Version 1.55
02.10.2025

Hochdorf – Bushof Ost

Zweitmeinung Entwurf und Layout

Abbildung 4: Durchfahrt bei belegter Haltekante C mit Lieferwagen

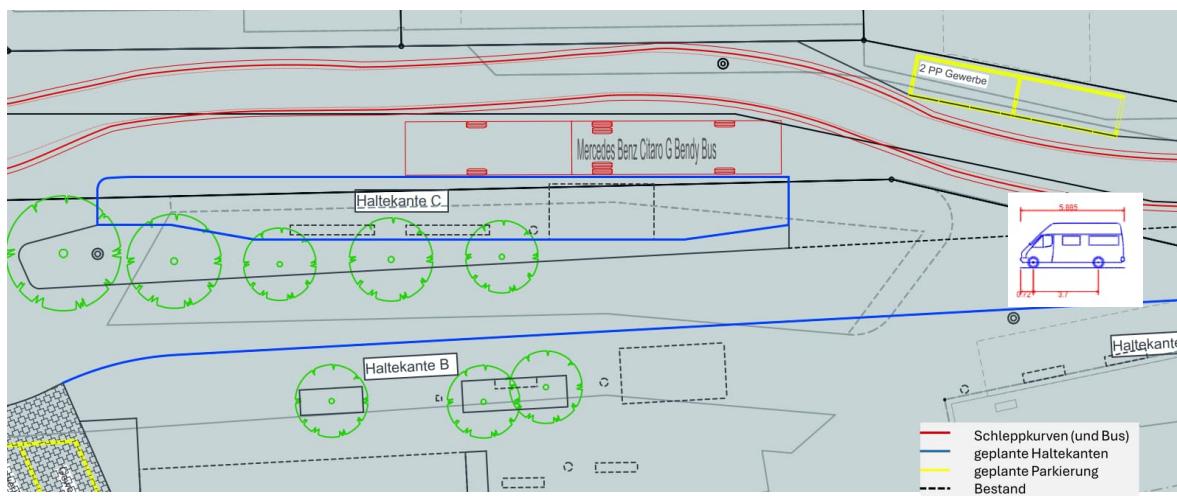
Die zukünftige Situation sieht drei Haltekanten für Busse vor, zwei davon parallel zueinander auf dem Bereich der heutigen Parkfelder (welche komplett entfallen). Sind die beiden Haltekanten B und C mit Bussen belegt, verbleibt eine Durchfahrt zwischen den Gebäuden und dem an der Haltekante stehenden Bus. Diese Durchfahrt ist sehr schmal und vorspringende Gebäude Teile reichen in ein mögliches Lichtraumprofil.

Die Durchfahrt ist daher sehr eingeschränkt auf Personenwagen. Gegebenenfalls könnte ein kleiner Lieferwagen noch Platz für eine Durchfahrt haben, was aber stark abhängig vom Halt des Busses ist. Die Durchfahrt für Rettungsdienste (z.B. Feuerwehr mit grossen Fahrzeugen) bzw. prinzipiell für grosse Fahrzeuge (bei Umleitung z.B.) ist nicht gegeben. Zudem ist ein Warenaumschlag aufgrund dieser Gestaltung nicht mehr möglich.

Abbildung 5: Optimierungsbedarf bzw. Schwachstellen des Konzeptes aus dem Richtplan

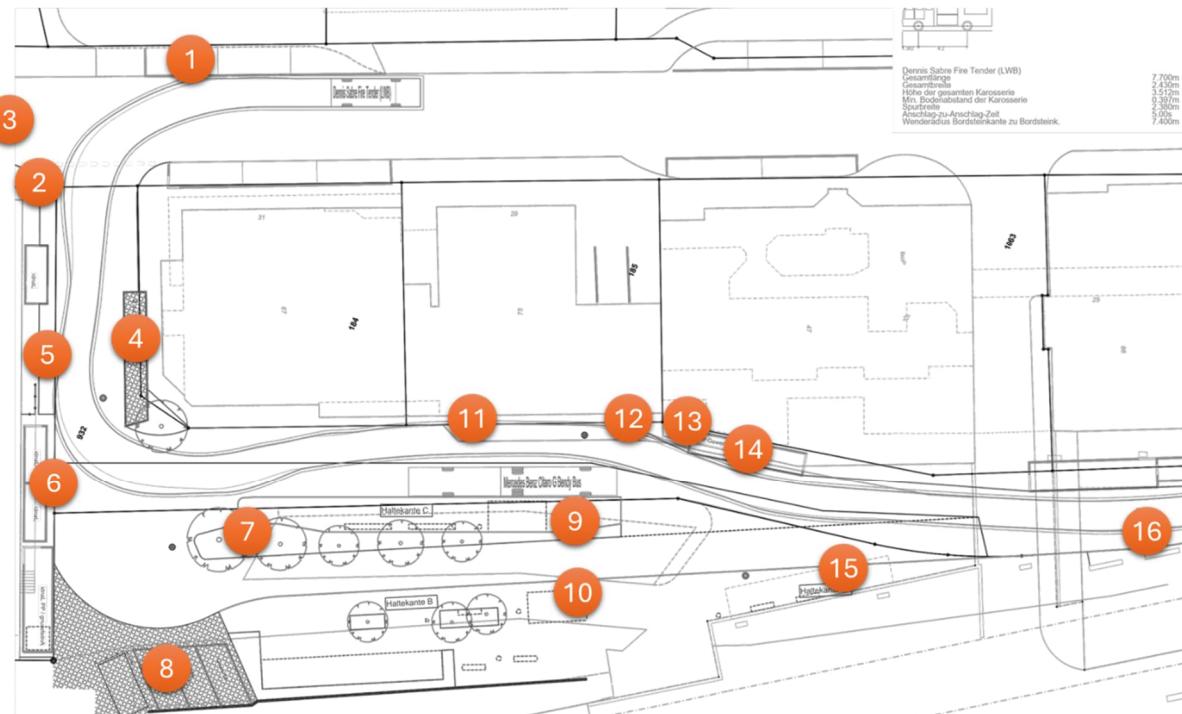
1. Für eine komfortablere Einfahrt (auch für grössere Busse leichter manövrierbar) wäre ein Verzicht auf diese Parkplätze im Detail zu prüfen.
2. Bei der Einfahrt grösserer Busse wäre aufgrund der Schleppkurven hier eine Anpassung erforderlich, damit der Bus nicht auf die Gegenfahrbahn ausscheren muss. Das Trottoire würde zu schmal (würde aber bei vorgesehenem Tempo20 und Begegnungszone vermutlich sogar entfallen).
3. Zukünftig wäre vermutlich mehr Fussgängerverkehr zu erwarten, weshalb hier eine Anpassung / Verschiebung der Querungshilfe (bestenfalls mit Mittelinsel und erforderlichen Anpassungen an Parkierung und Strassenraum) erforderlich würde.

4. Diese beiden Parkplätze und die kleine „Grünanlage“ beeinträchtigen die Zufahrt der Busse und sollten gemäss den Schleppkurven minimiert bzw. eliminiert werden.
5. Die bestehende Rampe mit dem Vordach schränkt den Bereich ein, wäre vermutlich auch kaum mehr zu nutzen bzw. es würden weitere Wege für die Be- und Entladung bei Nutzung der Rampe erforderlich, da der Bereich zwischen 4 und 5 freigehalten werden müsste. Insgesamt erscheint eine Anordnung für Be-/Entladevorgänge mit der vorgesehenen Planung unmöglich. Gegebenenfalls wäre die Planung anzupassen (Verzicht auf die Haltekante C und Schaffung eines Bereichs für Be- und Entladen) falls die Richtplanung für das gesamte Areal auch konsequent in Richtung Verkehrsdrehschiebe (und damit Konzentration der ÖV-Halte) konzipiert würde.

Der Bereich zwischen 4 und 5 wird als Begegnungszone ausgebildet. Dies ist sicher erforderlich, damit alle Verkehrsteilnehmer trotz der sehr engen räumlichen Verhältnisse gleichermaßen berechtigt wären. Die Begegnungszone ist erforderlich, damit die Trottoirs entfallen können und so viele der erforderlichen Manöver überhaupt erst ermöglicht werden. Die Einrichtung dieser Begegnungszone erfolgt kaum aufgrund der spezifischen Ausrichtung der üblichen Anwendungsbereiche von Begegnungszonen.

6. Die beiden Längsparkplätze sollten entfallen, da bereits marginal unsachgemäßes Parkieren dazu führen kann, dass die Manöver nicht funktionieren und Busse blockiert werden. Auch führen Parkier-Manöver und gleichzeitiges Einfahren von Bussen zu Konflikten und Behinderungen.

7. Die Mittelinsel (Grünbereich) sollte entfernt werden. Dies wäre eine erforderliche Massnahme, damit Durchfahrten zwischen Haltekante C und Gebäuden überhaupt erste ermöglicht werden.

8. Ausparkieren aus diesen hier vorgesehenen Parkplätzen sind potenziell beeinträchtigend für einfahrende Busse und andere Nutzer des knappen gemeinsamen Raumes (zu Fuß gehende/Fahrradfahrende). Im Verlauf der weiteren Planung einer PU Mitte müssen diese Parkplätze zudem per se entfallen.

9. Der Bus muss an der Haltekante sehr weit südlich halten um parallel zur Kante zu stehen.
10. Auch hier wird der Bus am südlichen Ende der Haltekante halten müssen, um einen komfortablen Einstieg der Passagiere zu ermöglichen.

11. Die Durchfahrt bei gleichzeitigem an der Kante C haltendem Bus ist für grössere Fahrzeuge nicht möglich. Genau hier wäre die Anlieferung und Zugang zum Geschäft Gisler gelegen, ws so nicht mehr möglich wäre bei an der Hauskante vorbeifahrenden Fahrzeugen/Bussen).

12. Die vorspringe Gebäudekante ragt in das Lichtraumprofil (lichte Höhe ca. 2.5m), so dass höhere Fahrzeuge hier gefährdet sind.
13. Die vorspringe Gebäudekante ragt in das Lichtraumprofil (lichte Höhe c. 2.8m), so dass höhere Fahrzeuge hier gefährdet sind.

14. Diese beiden Parkplätze (zumindest der nördliche) behindern die Manöver.
15. Die Haltekante A liegt viel zu weit nördlich und kann in dieser Lage nicht sinnvoll angefahren werden, ausser es steht kein Bus an Haltekante B. Eine gleichzeitige Ein- und Ausfahrt ist nicht generell möglich. Die Ausmasse der Haltekante sind nicht klar erkennbar, eine Mindestbreite des Perrons (Ein-/Aussteigebereich) von 2.90m (niveaugleicher Einstieg, ansonsten breiter) wäre einzuhalten.

16. Ein gleichzeitig mit einer belegten Haltekante B (sollte Kante C nicht belegt sein, ansonsten funktioniert es sowieso nicht) einfahrender Bus an Haltekante A würde erst hier halten können um einen komfortablen Ein-/ Ausstieg der Fahrgäste zu ermöglichen.

Abbildung 7: Schleppkurve 1.

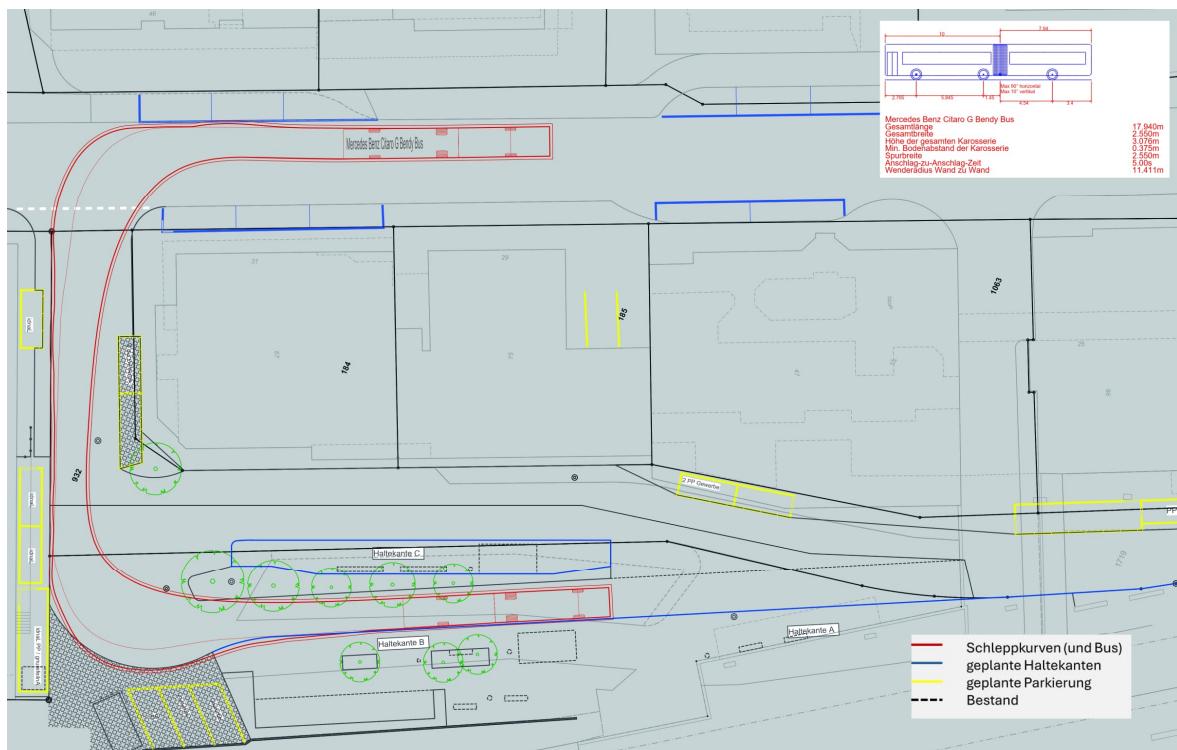
Grundsätzlich gibt es keine wesentlichen Schwachstellen bei diesem Manöver. Die einzigen kritischen Punkte, die zu beachten sind, sind die Folgenden:

- › Das Linksabbiegen auf der Hauptstrasse in Richtung Busbahnhof ist knapp und bietet keinen zusätzlichen Platz, falls der Fahrer die Kurve zu früh oder zu spät einleitet. Es wäre möglich, den Einlenkbereich anzupassen. (Aus Gründen des Komforts wäre es auch möglich, die Parkplätze rechts des Busses auf der Hauptstrasse aufzuheben um ein grosszügigeres (einfacher zu fahrendes) Manöver zu ermöglichen.) Da bereits fast alle Parkplätze entfernt werden, wäre dies allerdings eine sehr einschränkende Massnahme.)
- › Ein Halt an der Haltekante B wäre sehr südlich gut möglich, weiter nördlich mit Optimierung der Geometrien. Der Masterplan berücksichtigt gerade dann erforderlichen Platz zum Ausrichten an der Haltekante.
- › Die nördlichsten Bereiche der Haltekante B müssen überfahrbar sein, also nicht höher als 12 cm.

Abbildung 8: Schleppkurve 2.

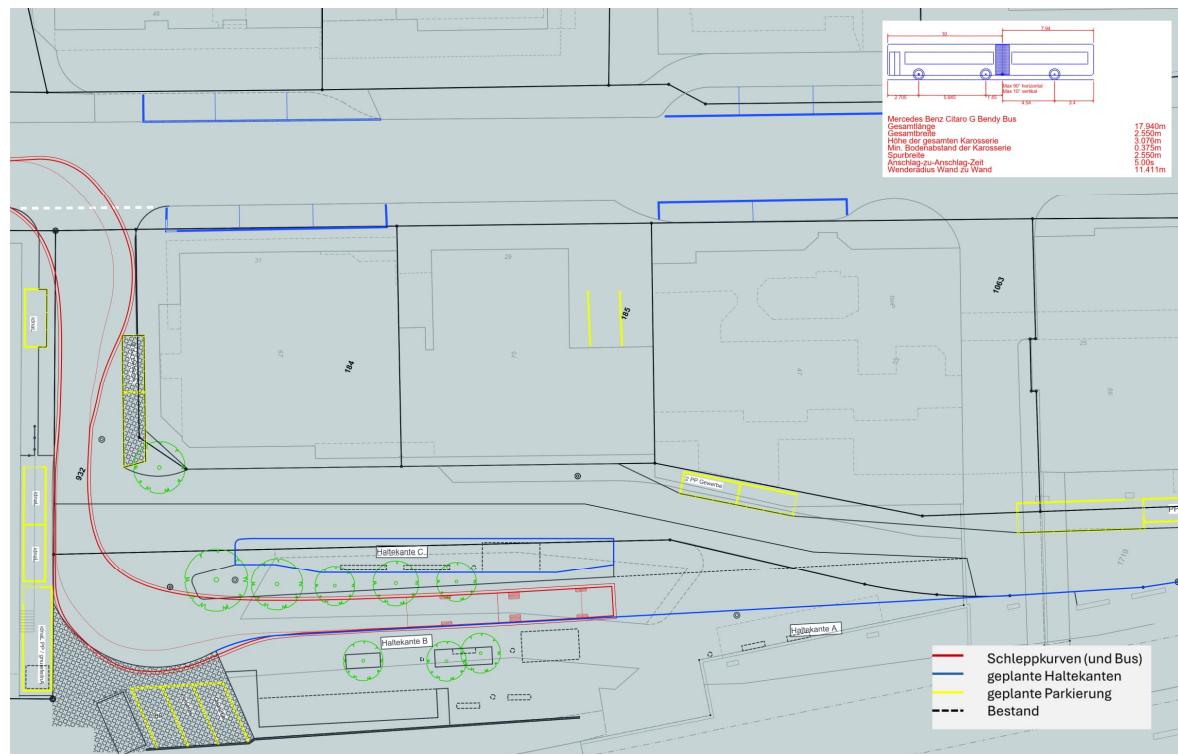
Grundsätzlich gibt es keine wesentlichen Schwachstellen bei diesem Manöver. Die einzigen kritischen Punkte, die zu beachten sind, sind die Folgenden:

- › Für das Rechtsabbiegen auf der Hauptstrasse in Richtung Busbahnhof ist nicht ausreichend Platz vorhanden. Der Fahrer muss zunächst auf die Gegenfahrbahn der Hauptstrasse ausholen und dann die Kurve einleiten. Andernfalls würde er das Trottoir überfahren. Darüber hinaus können die beiden Gewerbe parkplätze das Manöver behindern. Sollte ein Fahrzeug falsch geparkt oder grösser als der Parkplatz sein, besteht die Gefahr, dass der Bus nicht abbiegen und den Busbahnhof erreichen kann.
- › Der Bus muss viel weiter südlich an der Haltekante B halten, als im Richtplan vorgesehen. Der Richtplan berücksichtigt nicht genügend Platz zum Ausrichten an der Haltestelle.
- › Die nördlichsten Bereiche der Haltekante B müssen überfahrbar sein, also nicht höher als 12 cm.

Abbildung 9: Schleppkurve 3.

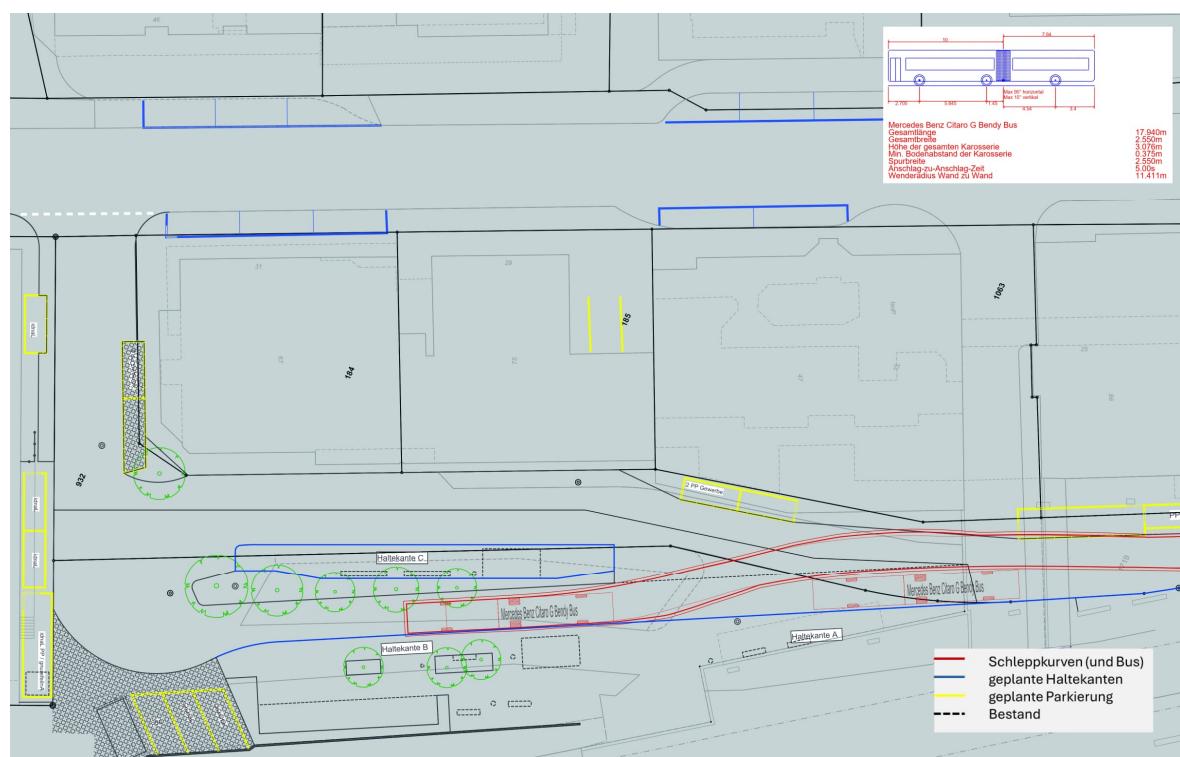
Grundsätzlich gibt es keine wesentlichen Schwachstellen bei diesem Manöver. Die einzigen kritischen Punkte, die zu beachten sind, sind die folgenden:

- › Der Bus muss viel weiter südlich der Haltestelle halten, als im Richtplan vorgesehen. Der Richtplan berücksichtigt nicht genügend Platz zum Ausrichten an der Haltestelle.
- › Die Position der Haltekante A sollte deutlich weiter südlich liegen. Der Richtplan berücksichtigt nicht den Kurvenradius eines abfahrenden Busses mit einer Haltekante von 22 cm. Wenn nicht genügend Platz zum Abfahren vorgesehen ist, besteht die Gefahr, dass das Heck des Busses beim Abfahren gegen die Haltekante prallt.

- Der Parkplatz zum Be- und Entladen von Gütern bei der Post und der Privatparkplatz südlich des Busbahnhofs müssen verlegt werden, da der Bus nicht genügend Platz hat, um den Bus auf der Haltekante A zu überholen.

Abbildung 10: Schleppkurve 4.

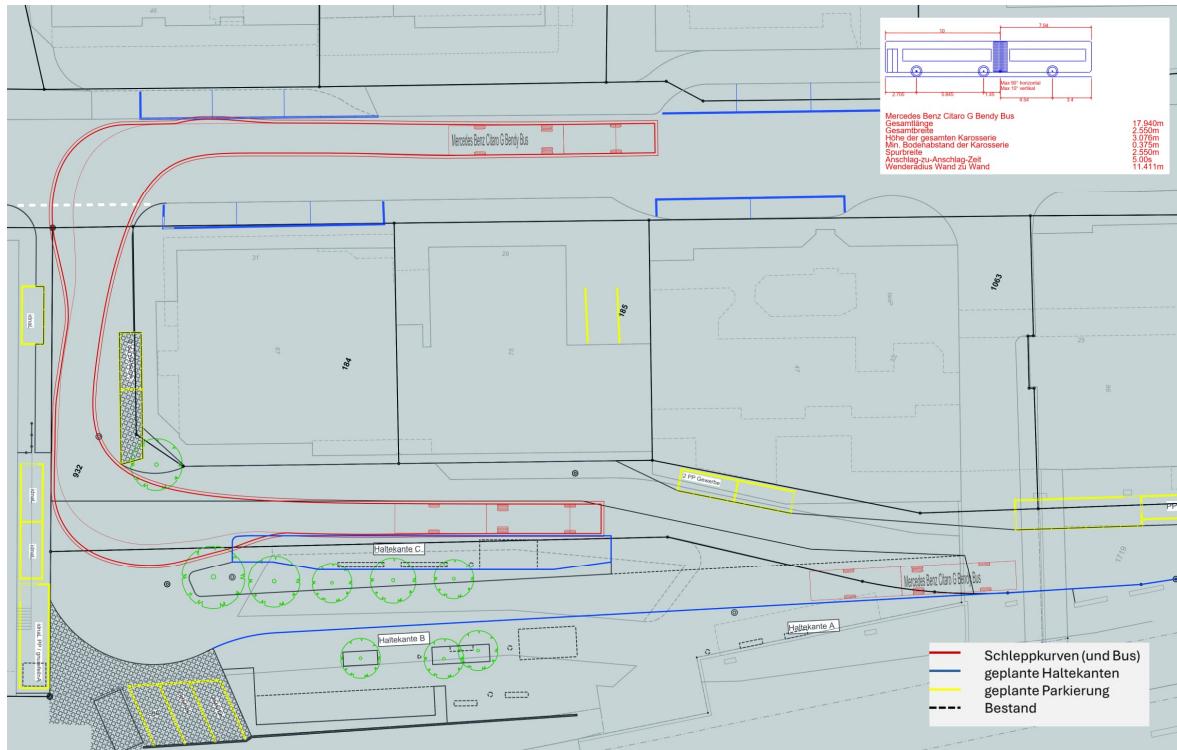
Grundsätzlich gibt es keine wesentlichen Schwachstellen bei diesem Manöver. Die einzigen kritischen Punkte, die zu beachten sind, sind die folgenden:

- Das Linksabbiegen auf der Hauptstrasse in Richtung Busbahnhof ist knapp und bietet keinen zusätzlichen Platz, falls der Fahrer die Kurve zu früh oder zu spät einleitet.
- Der Bus muss weiter südlich der Haltestelle halten, als vorgesehen. Die aktuell vorliegende Planung berücksichtigt nicht genügend Platz zum Ausrichten an der Haltestelle.
- Die nördlichsten Bereiche der Haltekante B müssen überwischbar sein, also nicht höher als 12 cm.
- Die beiden Gewerbe parkplätze können ein Hindernis für das Manövrieren darstellen. Sollte ein Fahrzeug falsch geparkt oder grösser als der Parkplatz sein, besteht die Gefahr, dass der Bus nicht abbiegen und den Busbahnhof erreichen kann.

Abbildung 11: Schleppkurve 5.

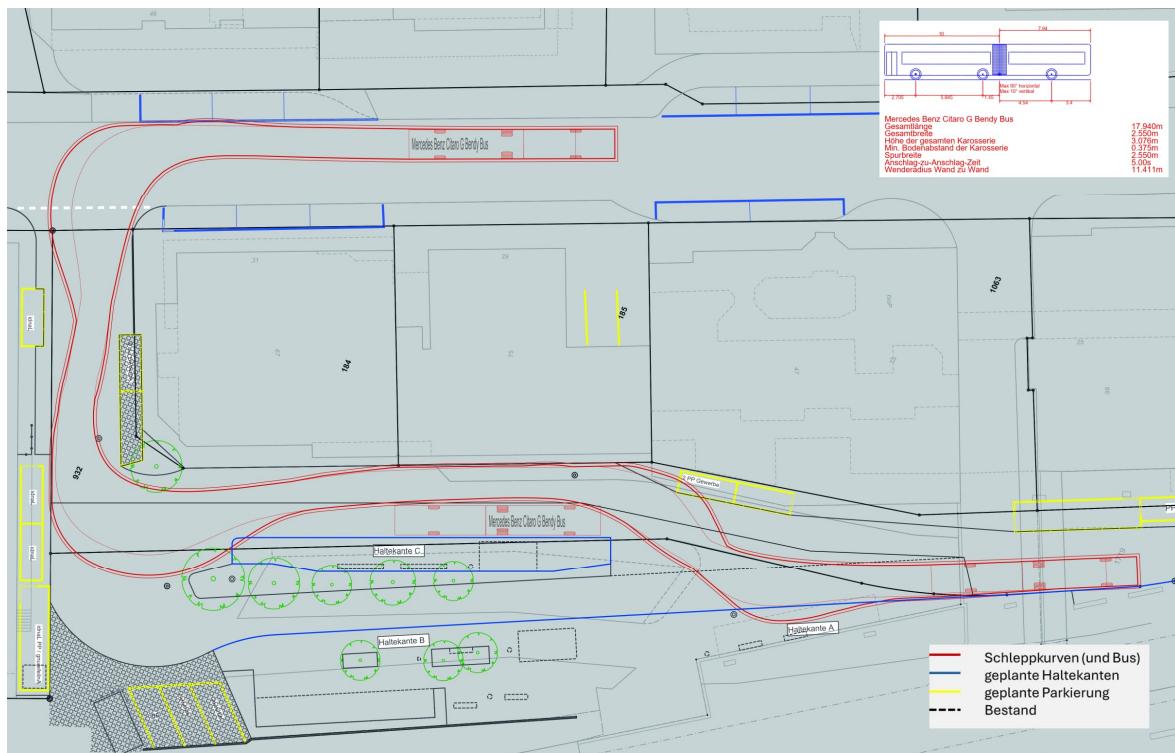
Es zeigt sich, dass dieses Manöver unter den Bedingungen des Richtplans nicht machbar ist.

- › Das Linksabbiegen auf der Hauptstrasse in Richtung Bushof ist knapp und bietet keinen zusätzlichen Platz, falls der Fahrer die Kurve zu früh oder zu spät einleitet.

- › Die beiden Gewerbe parkplätze können ein Hindernis für das Manövriieren darstellen. Sollte ein Fahrzeug falsch geparkt oder grösser als der Parkplatz sein, besteht die Gefahr, dass der Bus nicht abbiegen und den Busbahnhof erreichen kann.

- › Die Überholspur parallel zur Haltekante C ist für die Durchfahrt des Busses zu schmal.
- › Die beiden Gewerbe parkplätze behindern das Manöver.
- › Der Bus muss viel weiter südlich halten als in der aktuellen Planung vorgesehen. Selbst unter diesen Bedingungen ist die Karosserie des Busses nicht ausreichend parallel zur Haltekante, und das Heck des Busses bleibt zu weit von der Haltekante entfernt.

- › Der Annäherungs- und Ausrichtungsdistanz an der Haltekante A ist zu kurz.
- › Während des Annäherungsmanövers an die Haltekante A prallt der hintere Teil des Busses gegen den stehenden Bus an der Haltekante C, da der hintere Teil „gezogen“ wird und die Kurve schneidet.

- › Die überwischbare Distanz vor der Haltekante von 22 cm muss im Detail überprüft werden.

Abbildung 13: Schleppkurve 5 - Lieferwagen.

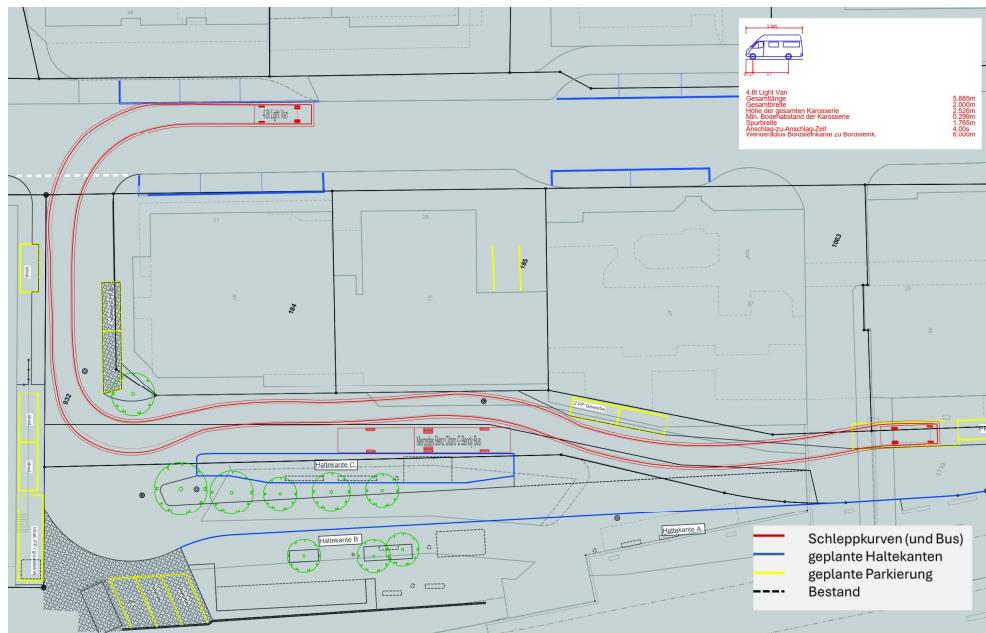
Auch die Durchfahrt für einen Lieferwagen ist so nicht möglich. Sollten die beiden Parkplätze entfernt werden, könnte diese Durchfahrt eventuell möglich sein (falls es die geringen Höhen der in das Lichtraumprofil hineinreichenden Vordächer (2.5m bzw 2.8m) zulassen).

Abbildung 14: Schleppkurve 6.

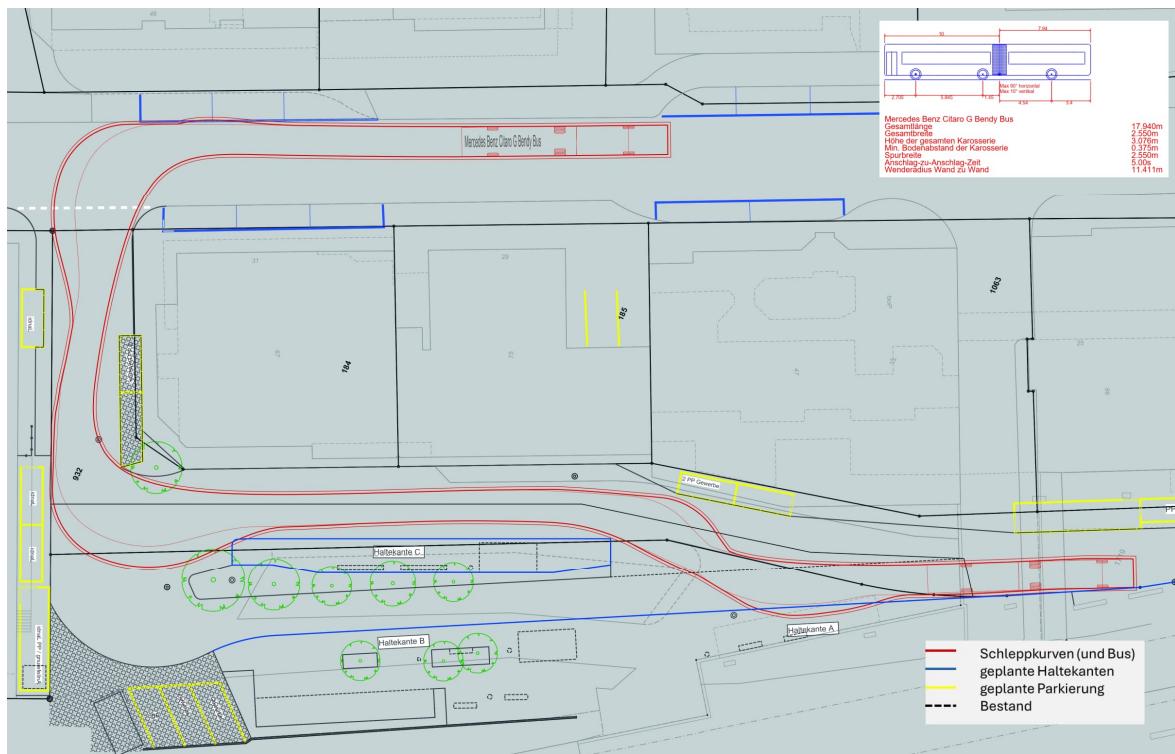
Dieses Manöver ist unter den Bedingungen des Richtplans nicht machbar.

- › Das Linksabbiegen auf der Hauptstrasse in Richtung Busbahnhof ist knapp und bietet keinen zusätzlichen Platz, falls der Fahrer die Kurve zu früh oder zu spät einleitet.
- › Die beiden Gewerbe parkplätze können ein Hindernis für das Manövrieren darstellen. Sollte ein Fahrzeug falsch geparkt oder grösser als der Parkplatz sein, besteht die Gefahr, dass der Bus nicht abbiegen und den Busbahnhof erreichen kann.
- › Der Bus muss viel weiter südlich halten als im Richtplan vorgesehen. Selbst unter diesen Bedingungen ist die Karosserie des Busses nicht ausreichend parallel zur Haltekante, und das Heck des Busses bleibt zu weit von der Haltekante entfernt.
- › Der Annäherungs- und Ausrichtungsdistanz an der Haltekante A ist zu kurz.
- › Die überwischbare Distanz vor der Haltekante von 22 cm muss im Detail überprüft werden.
